**Verslag huishoudelijke elektrische installatie op laagspanning en zeer lage spanning****Algemeen:**

Referentie: 010-20260724-01	Datum controle: 24/07/2026
Keurder: 010

Eigenaar: Onbekend	EAN-code: 541448820059291488
Adres installatie: Doodsbroekstraat 35, 2235 - Hulshout	Nummer teller(s): 1SAG3100175274
Distributienetbeheerder installatie: Fluvius	
Datum uitvoering installatie:	☒ Vóór 01/10/1981 ☐ Tussen 01/10/1981 en 01/06/2020 ☐ Vanaf 01/06/2020
Type:	☒ Wooneenheid ☐ Niet-huishoudelijk ☐ PV ☐ Batterij ☐ Laadpaal

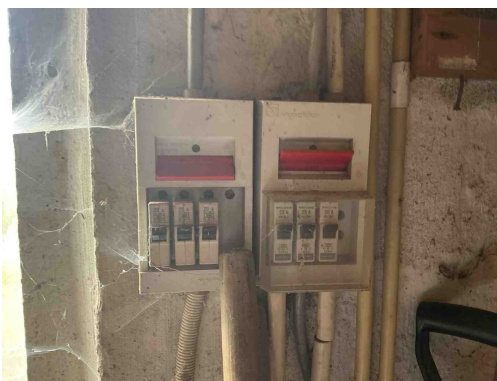
S01 - Het ééndraadsschema ontbreekt (Boek 1: 3.1.2.1).
Opmerking: Algemeen

S06 - De situatieplannen ontbreken (Boek 1: 3.1.2.1).
Opmerking: Algemeen

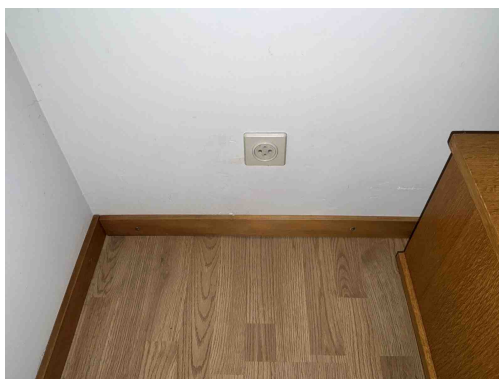
B06 - Het elektrisch verdeelbord heeft niet de minimale beschermingsgraad IPXX-B in een gewone ruimte (Boek 1: 4.2.2.3).
Opmerking: Oa bord 3

B30 - De houder van de beveiliging in een huishoudelijke ruimte is niet voorzien van aangepaste kalibreerelementen (Boek1: 5.3.5.5).
Opmerking: Oa bord 3

B18 - Het volgnummer is niet op elk bord vermeld (Boek 1: 3.1.3.3).
Opmerking: Oa bord 1,2,3,....

B17 - De voedingsspanning is niet op elk bord vermeld (Boek 1: 3.1.3.3).
Opmerking: Oa bord 1,2,3,....

B29 - Het elektrisch verdeelbord in een huishoudelijke ruimte is niet voorzien van een deur (Boek1: 5.3.5.1).
Opmerking: Oa bord 1 en 3

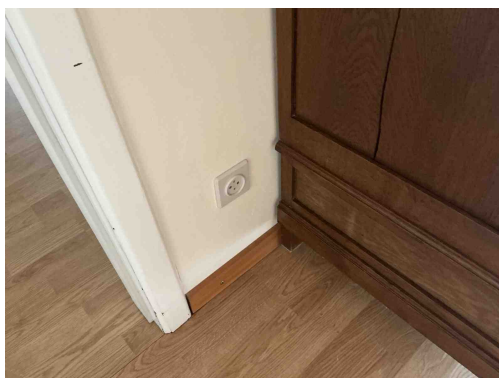
T11 - De contactdozen waarvan de toegekende stroomsterkte maximaal 16A en de toegekende spanning maximaal 250V bedraagt en niet bedoeld zijn voor de voeding van een of meerdere verbruikstoestellen voor een specifiek doel en niet geplaatst zijn in of op schakel- en verdeelborden, beschikken niet of IPXX-D (incl. gemeenschappelijke delen residentieel geheel) (Boek 1: 4.2.2.3/5.3.5.2).

Opmerking: Oa slaapkamer ,1 slaapkamer 2 , gang ,....

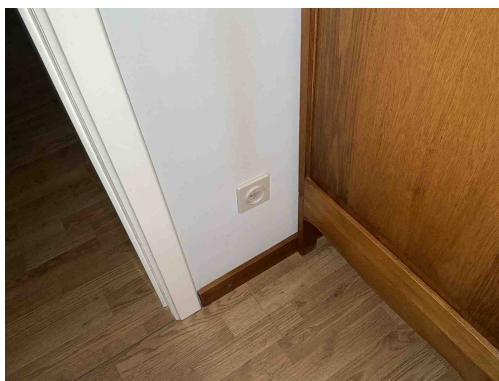
T11 - De contactdozen waarvan de toegekende stroomsterkte maximaal 16A en de toegekende spanning maximaal 250V bedraagt en niet bedoeld zijn voor de voeding van een of meerdere verbruikstoestellen voor een specifiek doel en niet geplaatst zijn in of op schakel- en verdeelborden, beschikken niet of IPXX-D (incl. gemeenschappelijke delen residentieel geheel) (Boek 1: 4.2.2.3/5.3.5.2).

Opmerking: Oa slaapkamer ,1 slaapkamer 2 , gang ,....

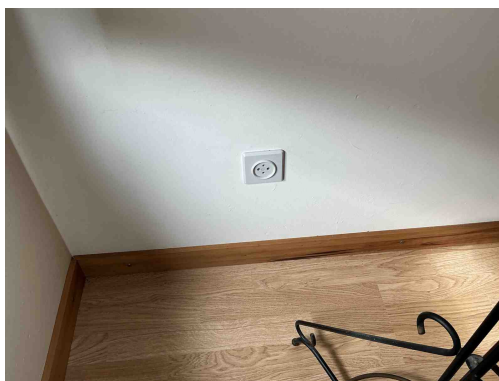
T11 - De contactdozen waarvan de toegekende stroomsterkte maximaal 16A en de toegekende spanning maximaal 250V bedraagt en niet bedoeld zijn voor de voeding van een of meerdere verbruikstoestellen voor een specifiek doel en niet geplaatst zijn in of op schakel- en verdeelborden, beschikken niet of IPXX-D (incl. gemeenschappelijke delen residentieel geheel) (Boek 1: 4.2.2.3/5.3.5.2).

Opmerking: Oa slaapkamer ,1 slaapkamer 2 , gang ,

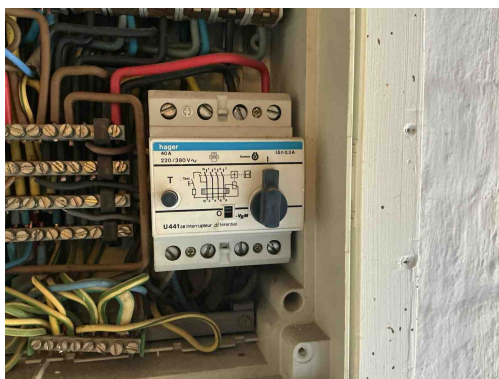
B18 - Het volgnummer is niet op elk bord vermeld (Boek 1: 3.1.3.3).
Opmerking: Oa bord 1,2,3,....

B17 - De voedingsspanning is niet op elk bord vermeld (Boek 1: 3.1.3.3).
Opmerking: Oa bord 1,2,3,....

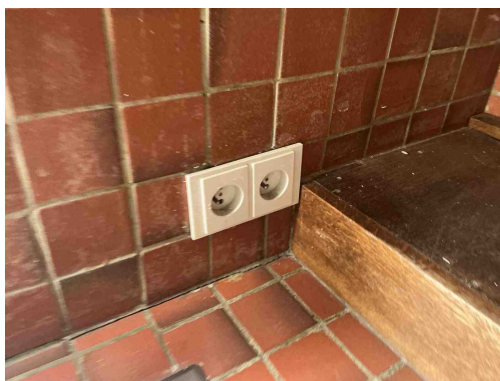
D24 - De differentieelstroombeschermingsinrichtingen die worden geplaatst in huishoudelijke installaties dienen tenminste van het type A te zijn (Boek 1: 5.3.5.3).

Opmerking: Algemeen

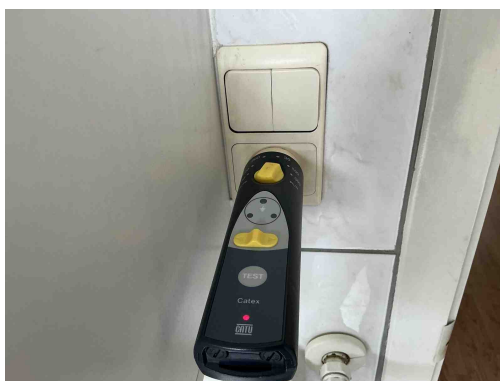
T10 - Bepaalde contactdozen en/of schakelaars zijn niet degelijk bevestigd (Boek 1: 1.4.1.3).
Opmerking: Oa keuken

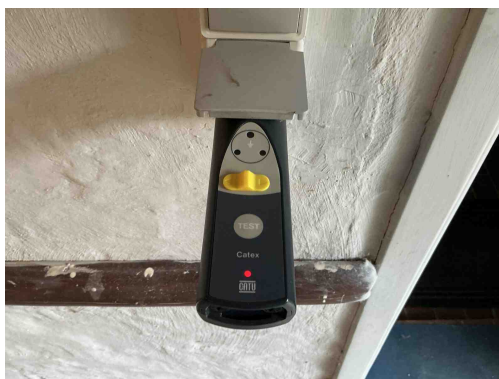
A16 - Er is geen continuïteit van de beschermingsgeleider van de contactdoos (Boek 1: 5.4.3.4).
Opmerking: Oa badkamer en kelder

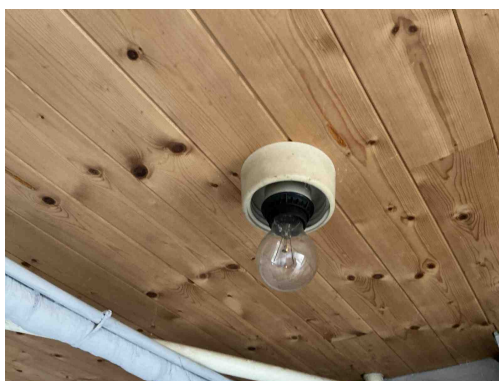
A16 - Er is geen continuïteit van de beschermingsgeleider van de contactdoos (Boek 1: 5.4.3.4).
Opmerking: Oa badkamer en kelder

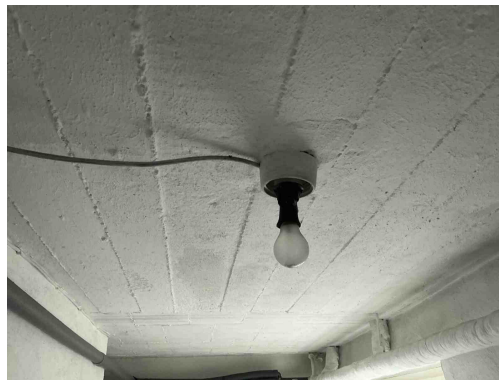
T23 - Het elektrisch materiaal is beschadigd. (Boek 1: 1.4.1.3).
Opmerking: Oa kelder , garage , tuinhuis,....

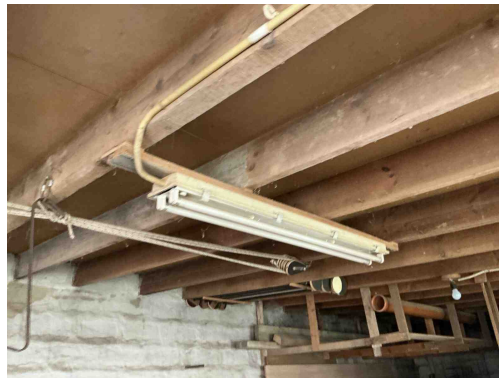
T23 - Het elektrisch materiaal is beschadigd. (Boek 1: 1.4.1.3).
Opmerking: Oa kelder , garage , tuinhuis,....

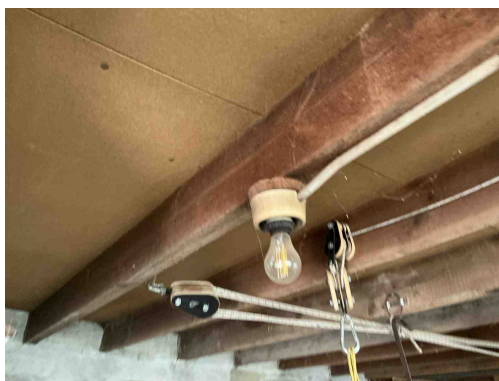
T23 - Het elektrisch materiaal is beschadigd. (Boek 1: 1.4.1.3).
Opmerking: Oa kelder , garage , tuinhuis,....

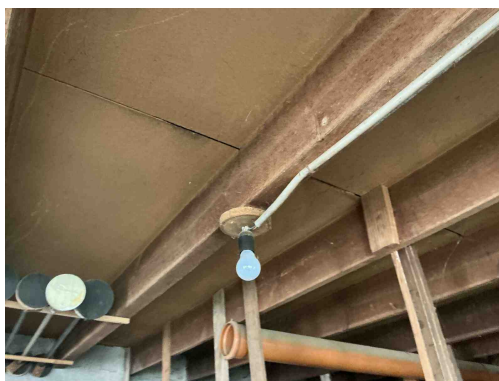
T23 - Het elektrisch materiaal is beschadigd. (Boek 1: 1.4.1.3).
Opmerking: Oa kelder , garage , tuinhuis,....

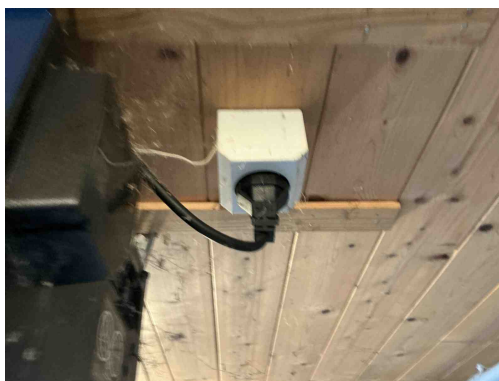
T13 - Opbouwcontactdozen en/of -schakelaars zonder achterplaatje mogen niet rechtstreeks op een brandbare ondergrond bevestigd worden (Boek 1: 4.3.3.5).
Opmerking: Oa garage en tuinhuis

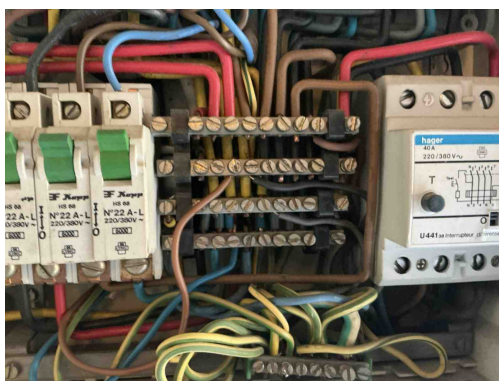
T13 - Opbouwcontactdozen en/of -schakelaars zonder achterplaatje mogen niet rechtstreeks op een brandbare ondergrond bevestigd worden (Boek 1: 4.3.3.5).

Opmerking: Oa garage en tuinhuis

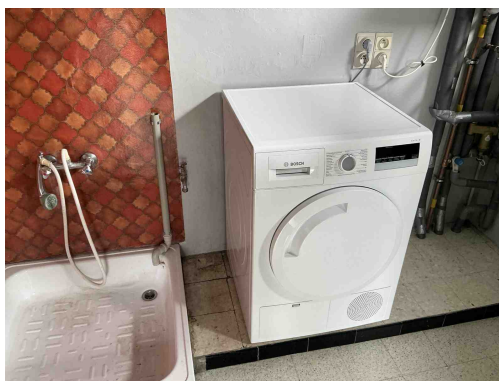
T02 - Gevaar voor rechtstreekse aanraking: genaakbare delen onder spanning (Boek 1: 4.2.2).

Opmerking: Oa bord 1

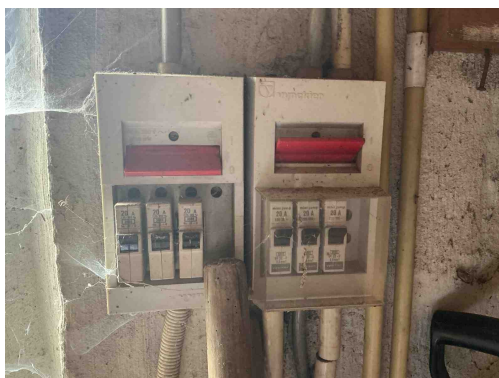
T22 - Het elektrisch materieel in volume 2 van de ruimte die een bad en/of douche bevat is niet in overeenstemming met het toegelaten materieel (nl. vaste machines of toestellen (incl. de contactdozen en bedieningstoestellen), contactdozen individueel beschermd door een beschermingstransformator met een vermogen van maximaal 100W, contactdozen beschermd door een differentieelstroominrichting met zeer grote gevoeligheid (10mA) en bedieningstoestellen gevoed op laagspanning). (Boek 1, Onderafdeling 7.1.5.3. (d))

Opmerking: Oa badkamer
